日本原子力研究開発機構大洗研究所(南地区)の 核燃料物質使用変更許可申請等について

照射燃料集合体試験施設 (FMF) における
少量試料用の設備・分析装置の追加について

令和3年10月25日

国立研究開発法人日本原子力研究開発機構
大洗研究所 燃料材料開発部

図 2 - 1 試料の流れの概要

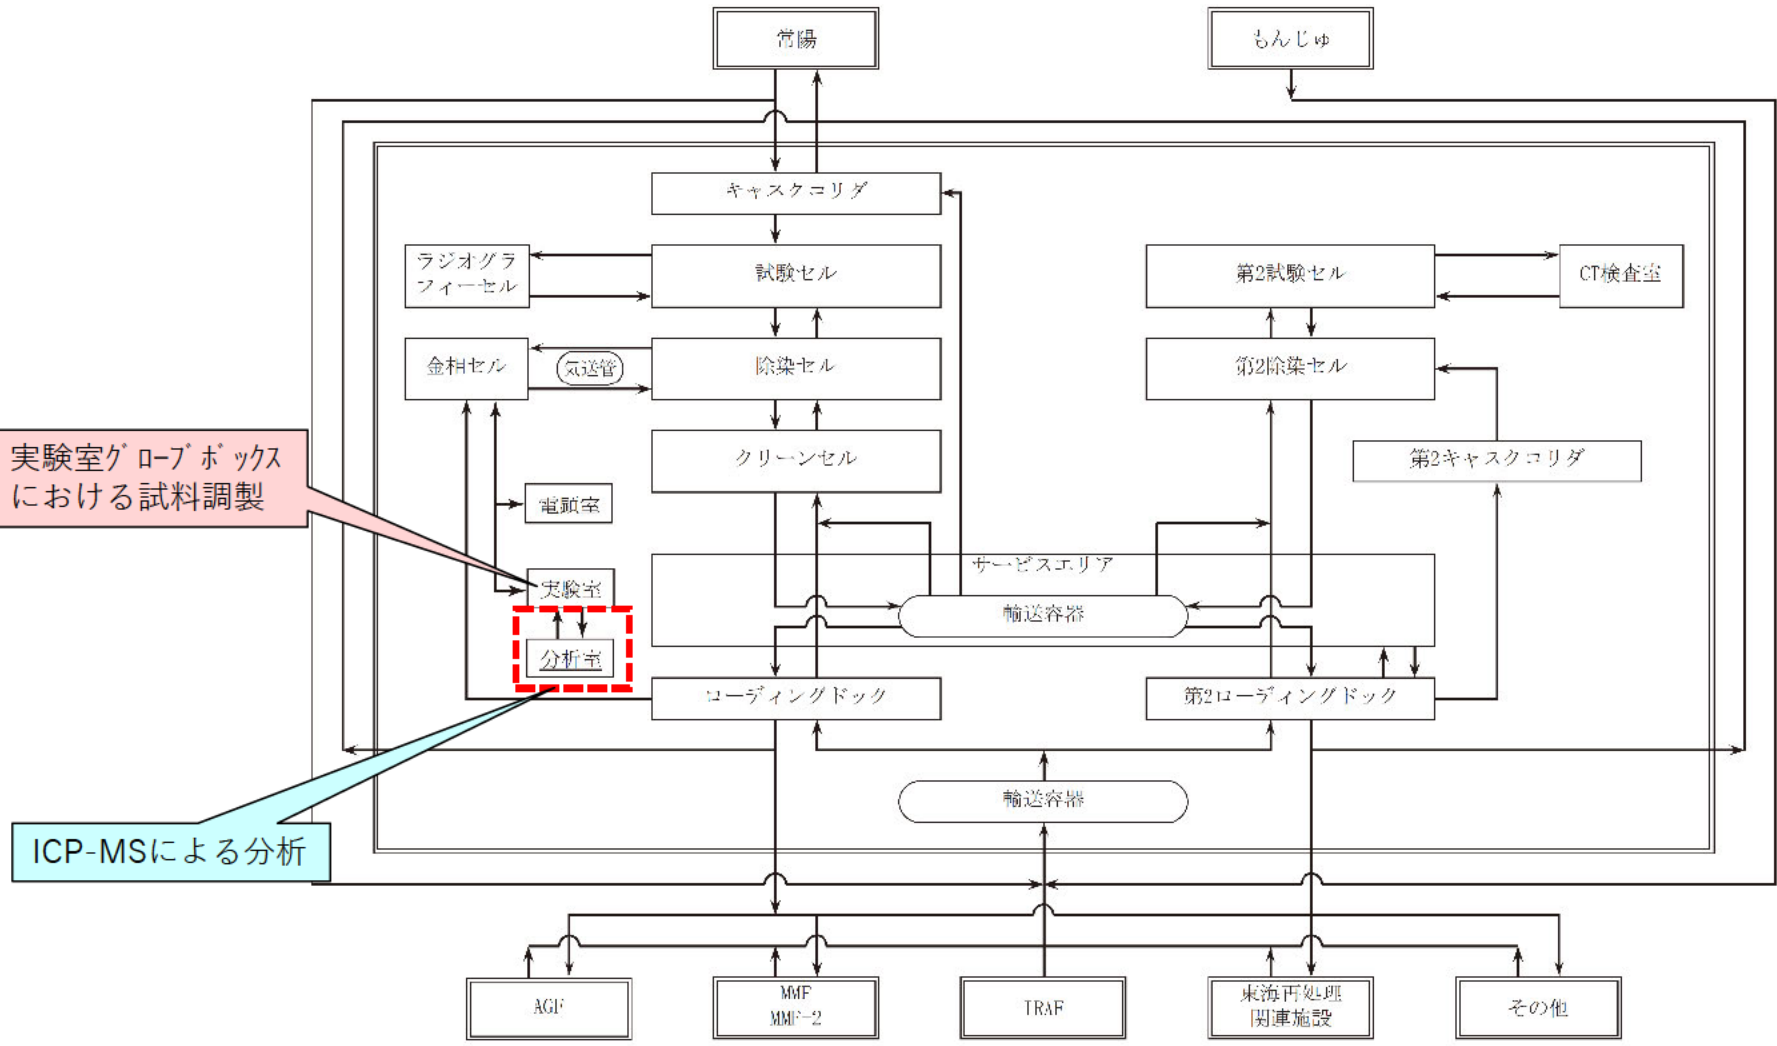
使用場所の追加に伴い試料の流れを追加する。

図9-1 管理区域排気系統図 (既設施設)

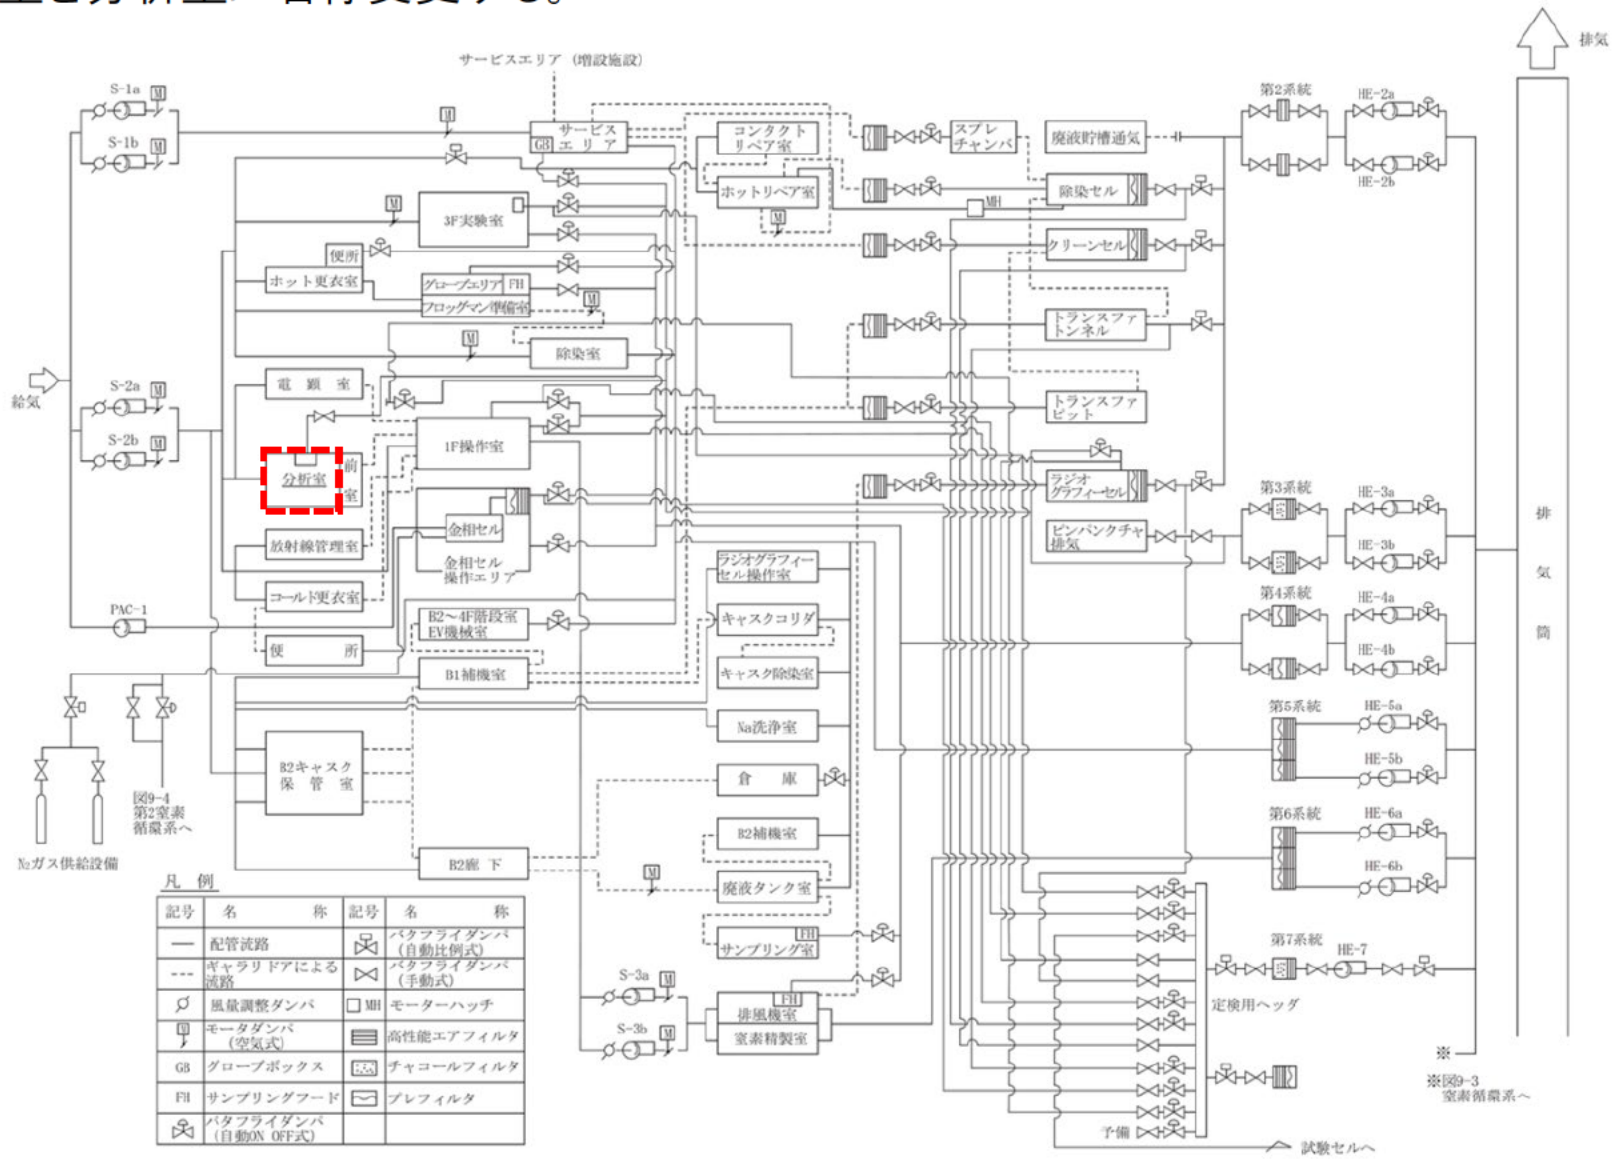
暗室を分析室に名称変更する。

図9-5 放射性廃液配管系統図

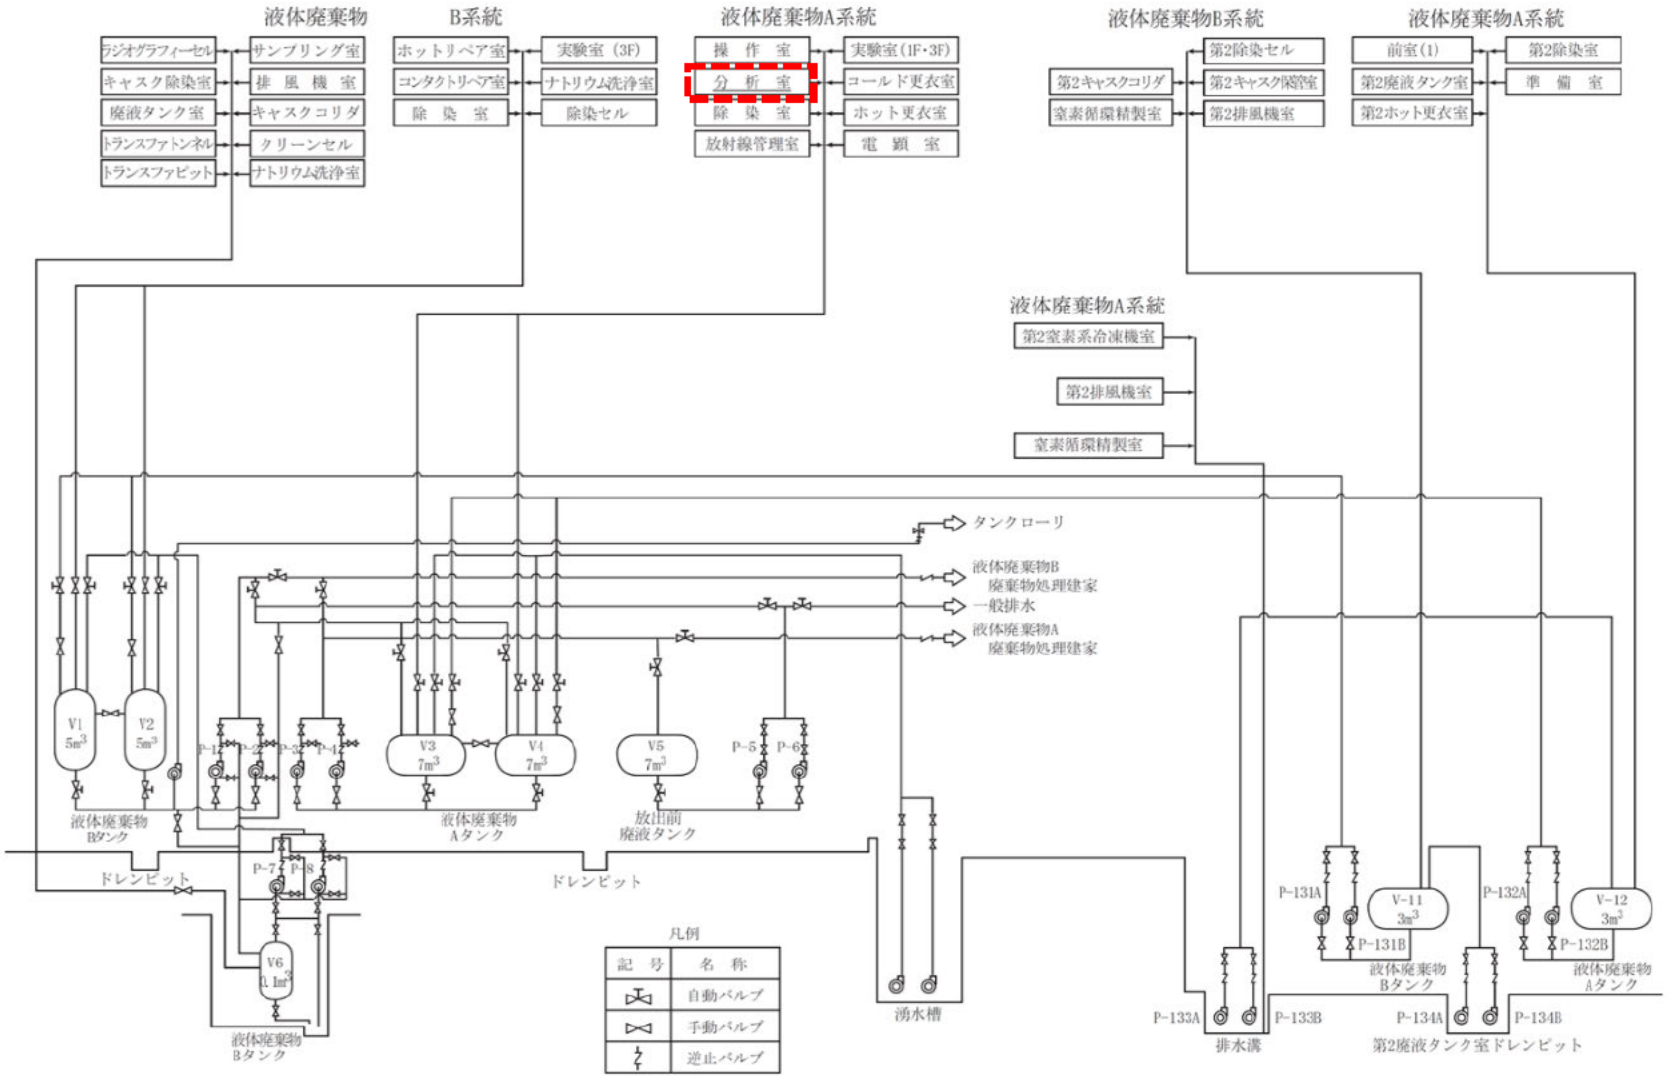
暗室を分析室に名称変更する。
